改善箇所説明図

不具合発生部品
コラムシフトレバー

コラムシフトレバー断面図

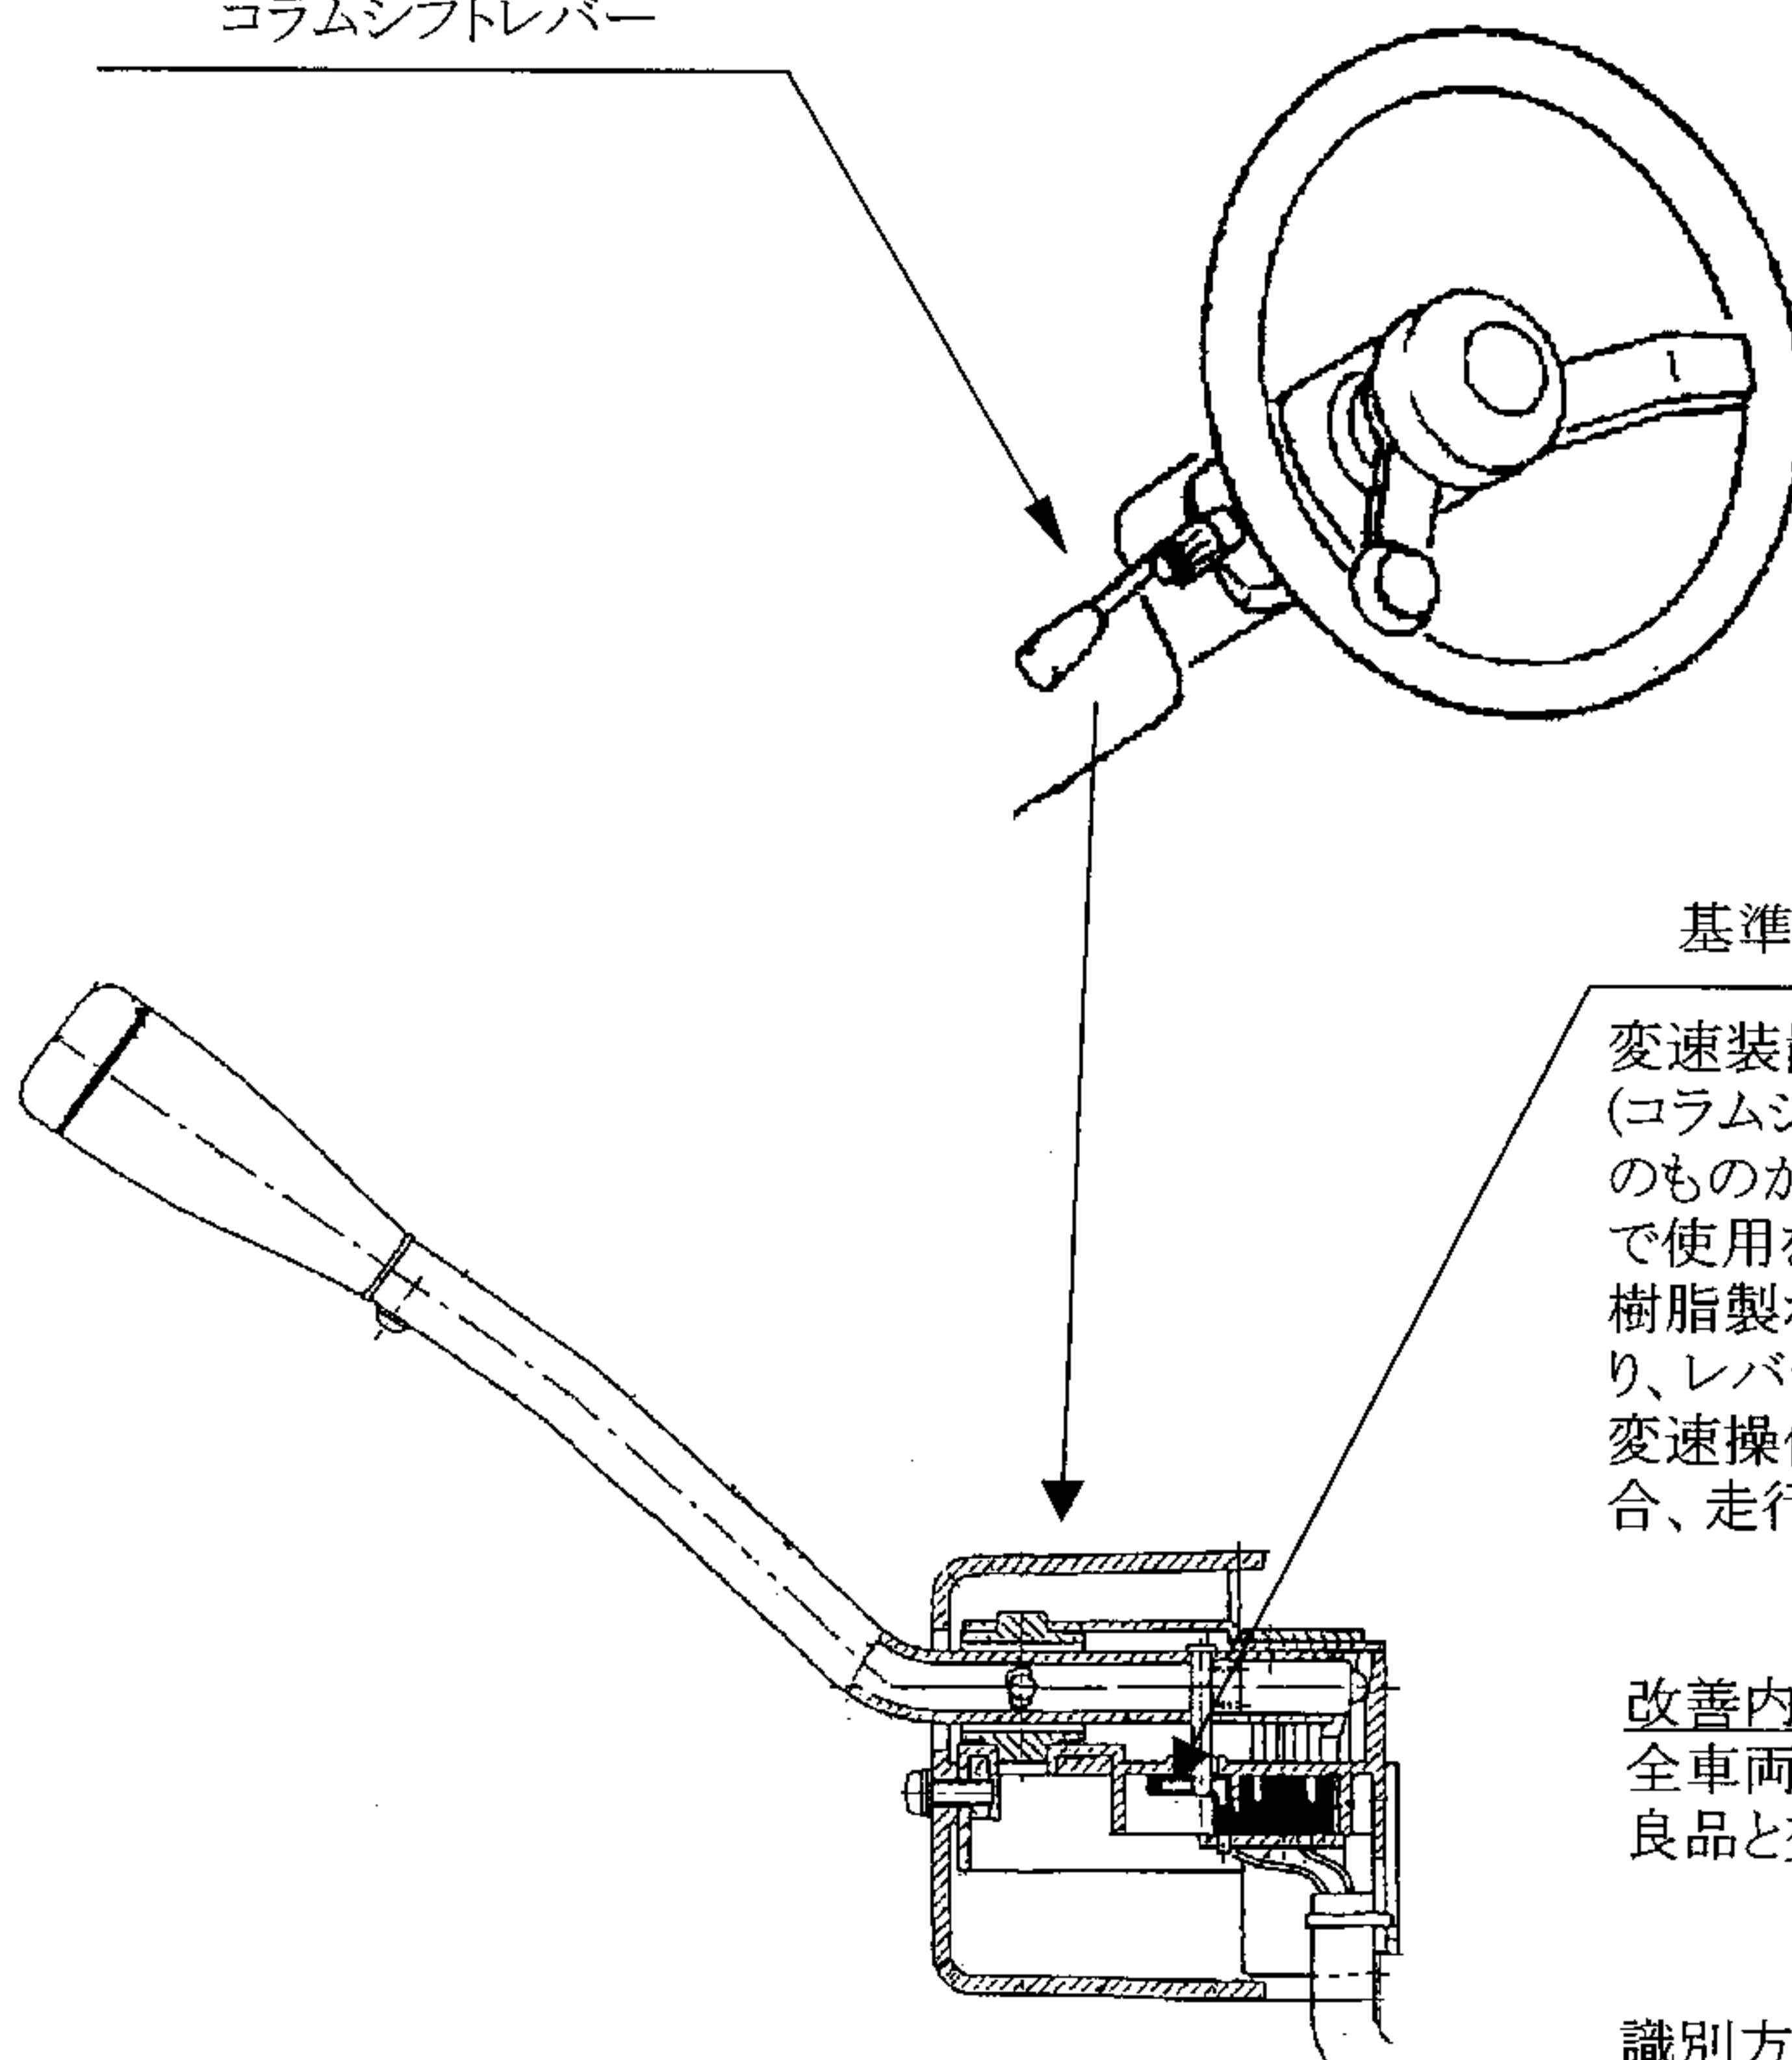
変速装置において、変速操作装置（コラムシフトレバー）に製造不良のものがあつたため、そのままの状態で使用を続けると、当該装置内の樹脂製ホルダーが破損することにより、レバーが作動不良を起こして変速操作が不能になり、最悪の場合、走行不能となるおそれがある。

全車両、当該コラムシフトレバーを良品と交換する。

コラムシフトレバーのケーブル部に白色テープを巻きつける。
